Brandschutz Frankfurt Fernbahntunnel und Tiefbahnhof – Punkte im Nachgang der Besprechung vom 24.01.2024

Garching, 06.02.2024

Abb. 3: Die 5 zentralen Parameter im Tunnel-Brandschutz und das rund 12-fache Risiko im Frankfurter Fernbahntunnel laut Machbarkeitsstudie. Die Fliehenden werden vom Rauch überholt (grobe schematische Abschätzung zur Verdeutlichung des Handlungsbedarfs).

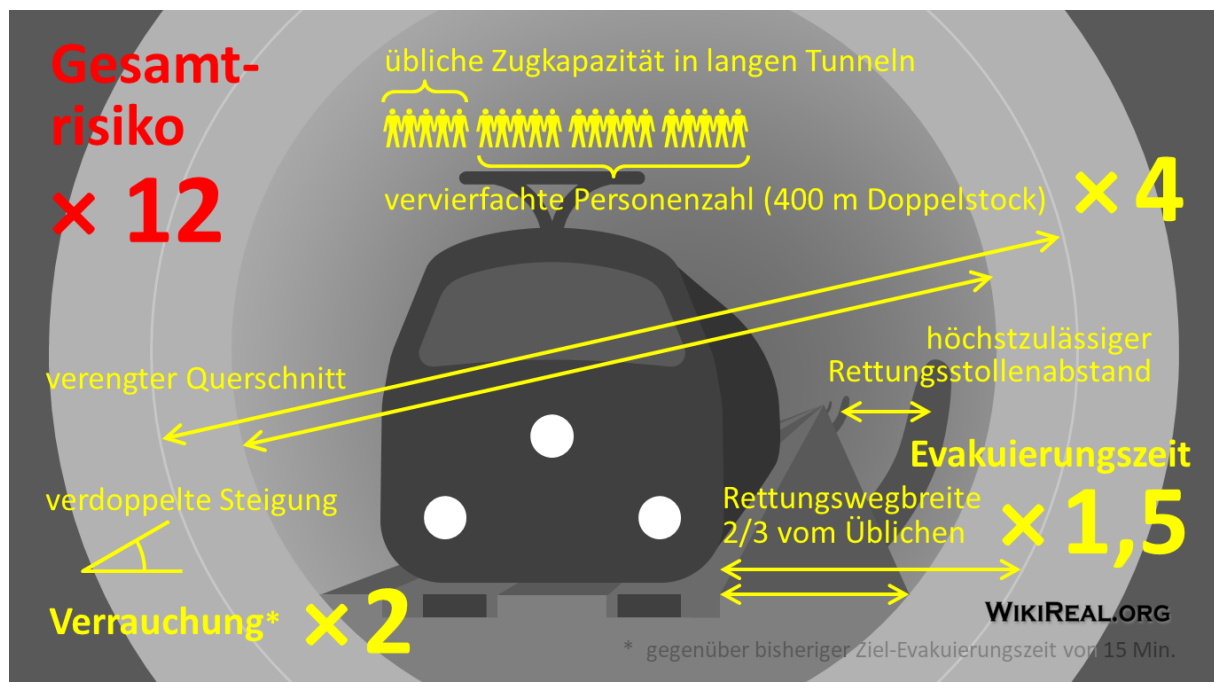
die Verrauchung rund 2-mal schneller als die 15 Min. Evakuierungszielzeit, die die DB anstrebt (Punkt 8) (Abb. 3).

Am gravierendsten ins Gewicht fällt allerdings die hohe Personenkapazität der Züge, die durch den Frankfurter Fernbahntunnel fahren sollen. In der Besprechung vom 24.01. wurden 400 m lange Doppelstockzüge angegeben. Hierfür werden vom Unterzeichner 3.681 zu evakuierende Personen im Folgenden angesetzt (Punkt 16). Dieser Wert liegt gut das Vierfache über den üblichen 909 Insassen eines ICE3.

Abb. 4, Zugkapazitäten. Im Frankfurter Fernbahntunnel sind wie in Stuttgart so viele Reisende geplant (s. Punkt 16) wie nirgendwo sonst.² Dies müsste zu extremen Anstrengungen für die Evakuierung führen, wie in Spanien mit einem reduzierten Querschlagabstand bei vielen Insassen.

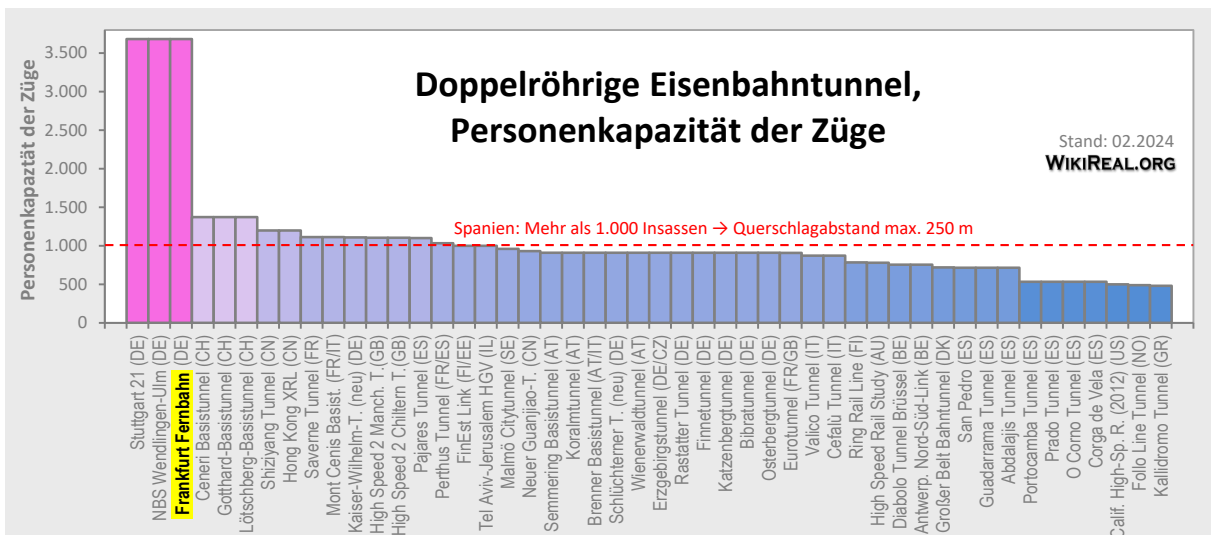
Allein schon der Vergleich der Personenzahlen (Abb. 4) macht deutlich, dass für den Frankfurter Fernbahntunnel besondere Anstrengungen für die Evakuierung nötig wären. Obwohl bei den internationalen Vergleichsprojekten viel weniger Personen zu evakuieren sind, werden dort kostspielige Anstrengungen unternommen, um das notwendige Sicherheitsniveau zu erreichen. Das wird deutlich an den Abständen der Querschläge oder Rettungsstollen, die in der Mehrzahl der Projekte deutlich unter den laut Richtlinie höchstzulässigen Wert von 500 m abgesenkt werden (Abb. 5) und in Spanien bei mehr als 1.000 Passagieren max. 250 m betragen dürfen.

Abb. 5: Rettungsstollenabstände. Die große Mehrzahl der Doppelröhrentunnel, für die maximal 500 m Abstand gilt (EU, Schweiz, China) wurde zur Sicherheit mit deutlich kürzerem Querschlagabstand gebaut, teils mit nur 200 m.²

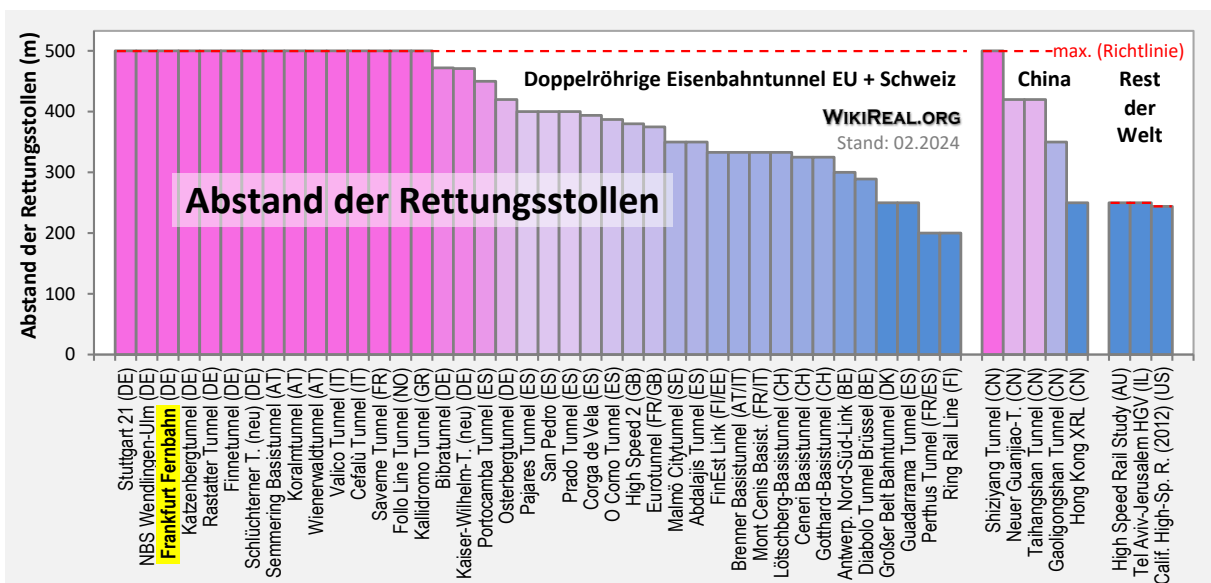
Deutlich wird die Sonderstellung der bisherigen Planung für den Frankfurt Fernbahntunnel wie

Abb. 6, Rettungswegbreiten. Die international tatsächlich realisierten Rettungswegbreiten liegen zumeist weit über den Planungen in Frankfurt oder in Stuttgart.²

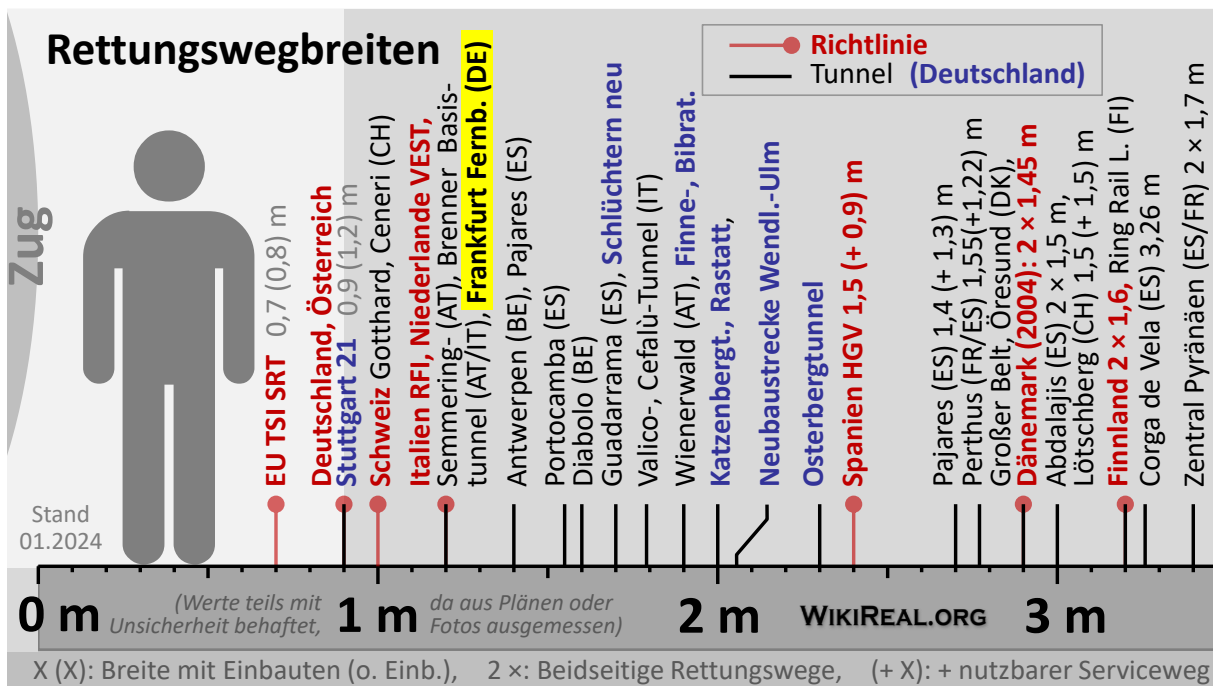
auch für die S21-Tunnel im internationalen Vergleich der Rettungswegbreiten (Abb. 6). Es ist bemerkenswert, wie die internationalen Tunnelprojekte mit ihren Parametern in der Folge ein ähnliches Sicherheitsniveau erreichen (siehe Punkt 13, dort Abb. 13 S. 15).

Abb. 7, Worst Case 1. Der klassische worst case ist die Blockade eines Rettungsstollens durch Feuer oder Rauch an einem Zugende, der alle Fliehenden zum nächsten Rettungsstollen zwingt. Frankfurter Fernbahntunnel: Bei 1,5 m Rettungsweg ergeben sich 41 Min. Räumzeit nach vfdb.

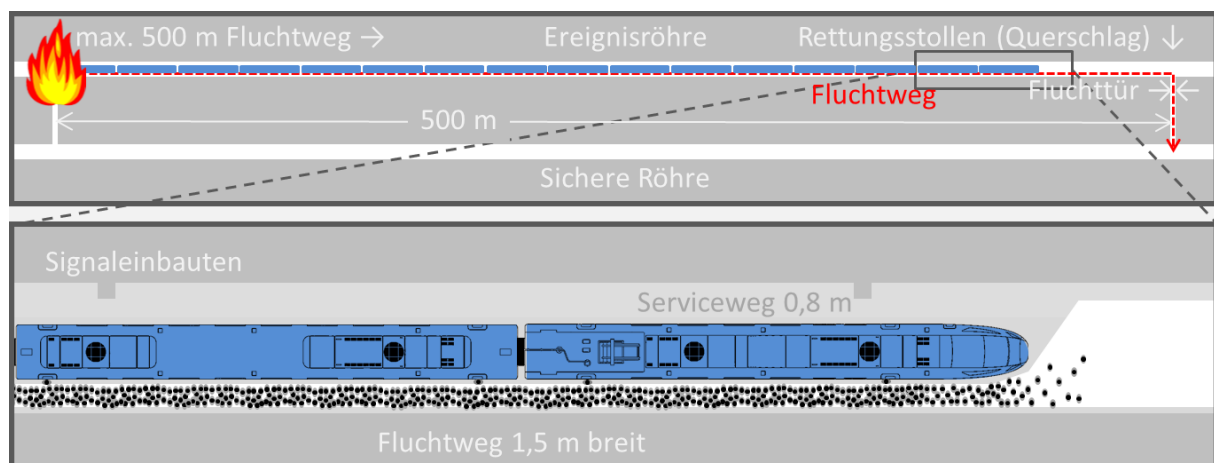
Der typische worst case ist die Blockade eines Rettungsstollens durch Feuer oder Rauch (letzteres meist schon nach kurzer Zeit) an einem Zugende, der alle Fliehenden zum nächsten Stollen zwingt. Bei 500 m Rettungsstollenabstand führt das auch zu einer maximalen Fluchtweglänge von 500 m (Abb. 7). Hier ergeben sich aus der Räumzeitberechnung nach vfdb (Punkt 13) 41 Min. für die Evakuierung. Dieser worst case wurde bspw. auch bei der Planfeststellung des neuen Fehmarnbelttunnels angesetzt.⁵ Für den S21-Tiefbahnhof nahm der Bahn-Anwalt in Anspruch, auch den „worst case“ abzudecken.³ Gleichwohl wurde für S21 der „best case“ mit dem Zug mittig zwischen zwei Rettungsstollen angesetzt,⁶ entgegen den Brandschutz-Grundsätzen.

Abb. 8, Worst Case 2. Im Falle von 30 cm breiten Einbauten (neben dem Notausgang) stauen sich sämtliche Insassen an einem 1,2 m breiten Engpass. Für den Frankfurter Fernbahntunnel ergibt sich in diesem Fall eine Dauer der Evakuierung von 59 Minuten (vfdb, mod. Ausl.).

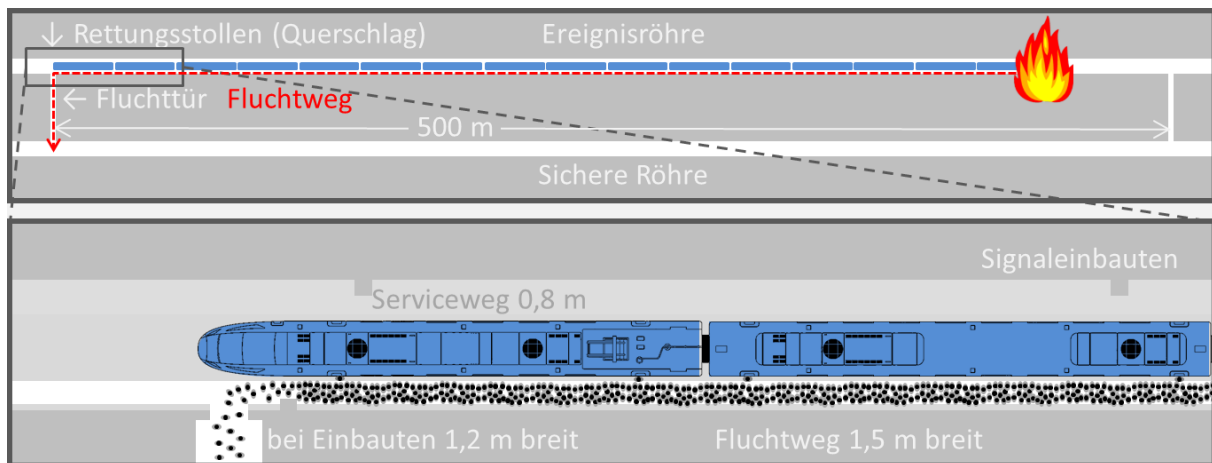
In Tunneln mit Einengungen auf dem Rettungsweg kommt ein zweiter worst case hinzu: Hier ist wiederum ein Zugende von Feuer oder Rauch blockiert und das andere Zugende kommt an einem Engpass zum Stehen. Dann sind alle Zuginsassen gezwungen, den schmalen Engpass zu passieren (Punkt 14). In diesem „Worst Case 2“ ergibt sich für das enge Maß der Rettungswege in Frankfurt mit 1,5 m Breite regulär und 1,2 m verengt eine Evakuierungszeit von 59 Min. (Abb. 8).

Im „Worst Case 2“ (Abb. 8) kann die Stauung auf dem Haupt-Rettungsweg über den Serviceweg umgangen werden. Die Fliehenden wechseln anschließend zurück auf die Seite des Haupt-Rettungswegs durch den Zug oder durch das Gleisbett und können dann von der anderen Seite auf die Fluchttür zuströmen.

Abb. 10, Abnahme der Verrauchungszeit für engere Tunnelröhren. Aus den in der Fachliteratur veröffentlichten Verrauchungszeiten für verschiedene Tunnelquerschnitte lässt sich ein Erwartungswert für die Verrauchungszeit interpolieren. Für Frankfurt Fernbahntunnel: 8-10 Minuten.

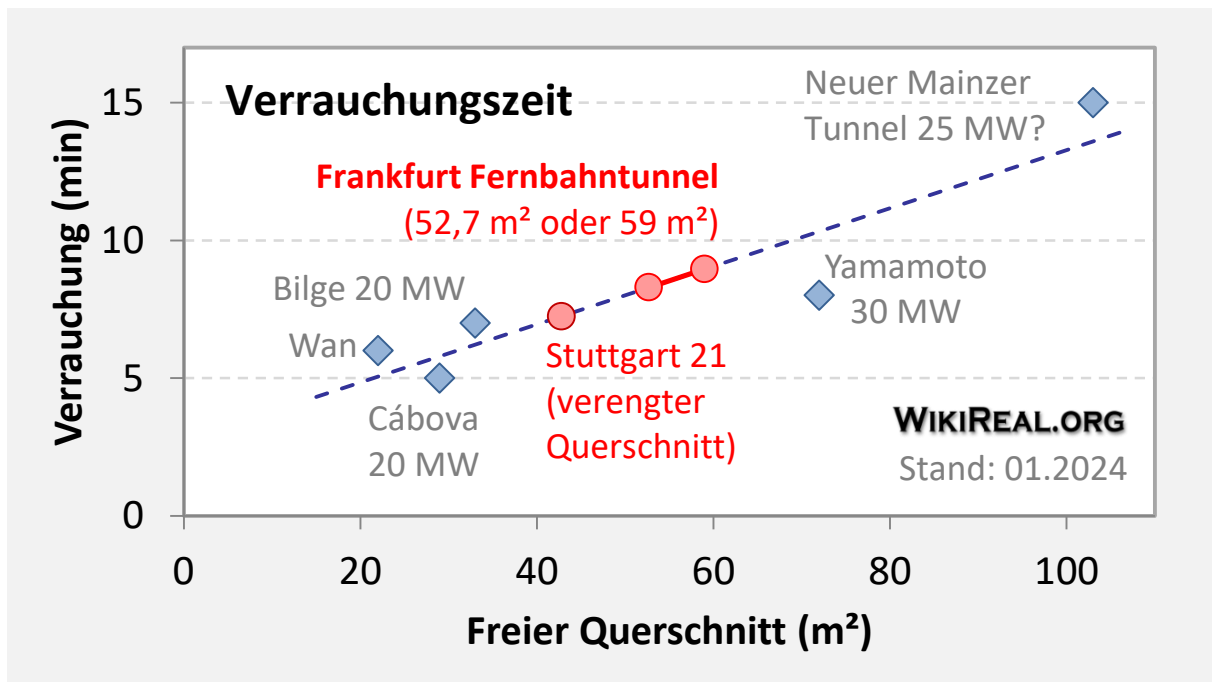
Es ist also nach eigener Aussage der DB nötig, die Verrauchungszeit individuell angepasst für den freien Querschnitt eines Tunnels zu bestimmen. Die bisher bekannten Literaturwerte¹³ für Verrauchungszeiten in Eisenbahntunneln erlauben eine lineare Regression zur Abschätzung der Verrauchungszeit in Abhängigkeit vom freien Querschnitt, die für den Frankfurt Fernbahntunnel 8 bis 10 Minuten Verrauchungszeit ergibt (Abb. 10, vgl. HEP 2023 S. A.12-13 / Bl. 40-41).

Allerdings entsprechen die Referenzwerte eher der alten Brandleistung von 25 MW. Für den aktuellen Bemessungsbrand von 53 MW und der damit mehr als verdoppelten Rauchleistung wird eine schnellere Verrauchung erwartet, aber nicht unbedingt um den Faktor 2. Letzteres ergibt sich aus der Erwartung, dass die höhere Wärmemenge im Rauch diesen erst verzögert abkühlen lassen könnte. Dass aber die Verrauchung sogar später eintritt als bei 25 MW ist wiederum nicht zu erwarten, das belegen die bisherigen Erfahrungen bei Erhöhung der Brandleistung.

Hinzu gerechnet werden muss auch noch die Beschleunigung der Verrauchung durch den sogenannten „Kamineffekt“ in den mit 25 ‰ sehr steilen Tunneln. Für Straßentunnel wurde ermittelt, dass eine Steigung von 25 ‰ eine Verkürzung des Querschlagabstands von 400 m auf 300 m also um etwa 25 % rechtfertigt.¹⁴ Für die Abschätzung zum Fernbahntunnel wird im Interesse einer vorsichtigen Abschätzung angenommen, dass dies von der angesetzten Bandbreite von 8-10 Minuten abgedeckt wird.

Abb. 13, Räumzeiten im Vergleich. Der Frankfurter Fernbahntunnel erscheint nach aktuellem Planungsstand in der Evakuierungszeit als zweitgefährlichster Doppelröhrentunnel weltweit.

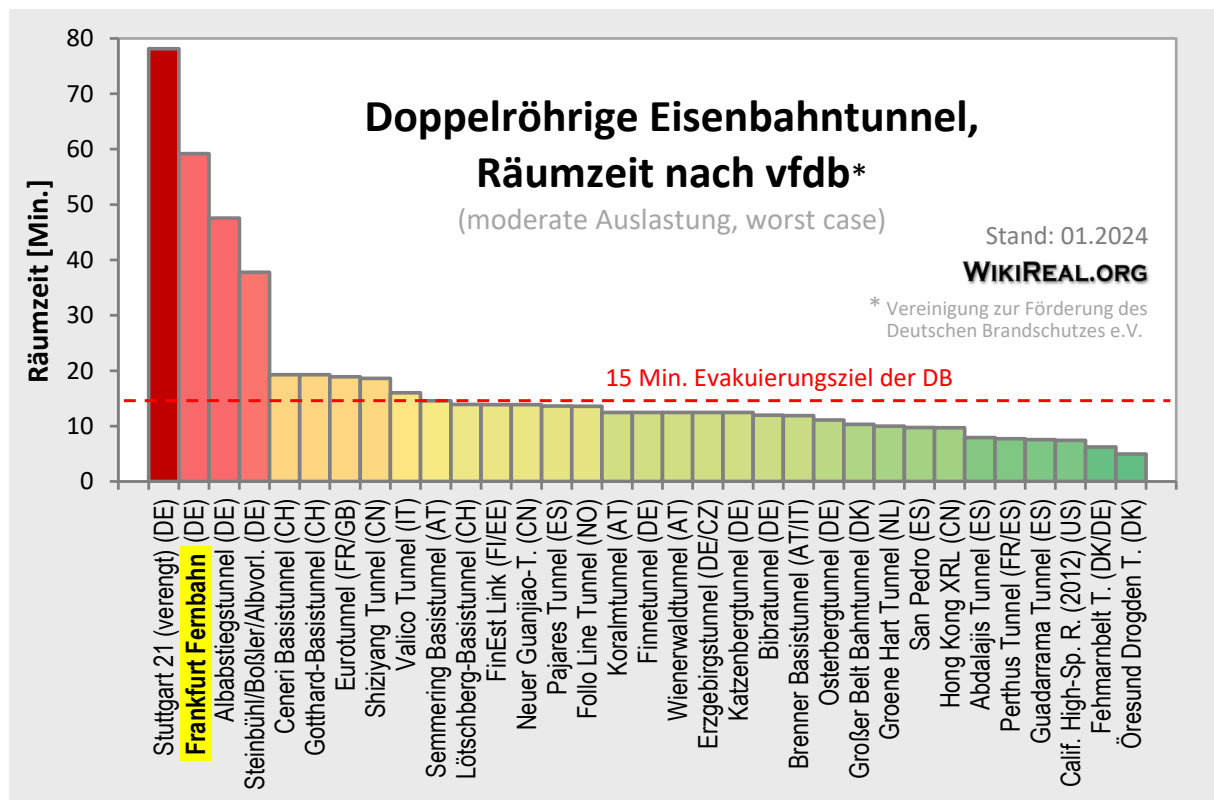
Diese makroskopische Räumzeitberechnung lässt sich für alle Tunnelprojekte, für die die relevanten Parameter bekannt sind,² im „Worst Case 1“ und bei Einengungen des Rettungswegs auch für „Worst Case 2“ rechnen. Der jeweils schlechtere Wert wird als worst case-Evakuierungszeit angesetzt. Damit erhält man die maßgeblichen Räumzeiten oder Evakuierungszeiten im Vergleich (Abb. 13 Folgeseite).

Es muss demnach der Frankfurter Fernbahntunnel als zweitgefährlichster Doppelröhrentunnel weltweit nach den verengten Tunneln des Projekts Stuttgart 21 angesehen werden. Dazu führen die gleichermaßen höchste Insassenzahl und im Falle des Tunnelquerschnitts mit 52,7 m² freier Querschnittsfläche mit einer Mindest-Rettungswegbreite von 1,2 m einem noch engeren Rettungsweg als im Alabstiegstunnel der NBS W-U. In der Folge ist eine rechtzeitige Evakuierung nicht möglich und hunderte Todesopfer sind im Brandfall zu befürchten. Erschwerend kommt

hinzu, dass die engen Tunnel mit der hohen Steigung so schnell verrauchen. Daher muss die Evakuierung nach 8-10 Minuten abgeschlossen sein. Die 15 Minuten Evakuierungszielzeit der DB sind viel zu lang angesetzt.
